"POR MEDIO DEL CUAL SE HACEN UNOS REQUERIMIENTOS RESPECTO DE UNA ACTUALIZACIÓN DEL PROGRAMA DE TRABAJOS E INVERSIONES DENTRO DE LAS DILIGENCIAS DEL CONTRATO DE CONCESIÓN MINERA No. 4804 (HEUC-03) Y SE ADOPTAN OTRAS DISPOSICIONES"

En atención a lo anterior, se procedió con su evaluación por parte de los técnicos de esta secretaría emitiendo para el efecto el **Concepto Técnico No 2020030112652 del 04 de mayo de 2020**, en los siguientes términos:

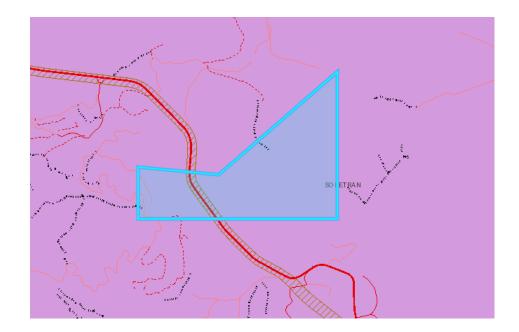
1. EVALUACIÓN GEOGRÁFICAS DE ZONAS. Al revisar en la Plataforma de ANNA MINERÍA (información geográfica), de la Agencia Nacional de Minería (ANM), el Título No. L4804, se encontró que el área presenta superposición total con el área de "Bosque Seco Tropical", esto en el momento de la realización de la presente evaluación, tal como se observa en la siguiente imagen:
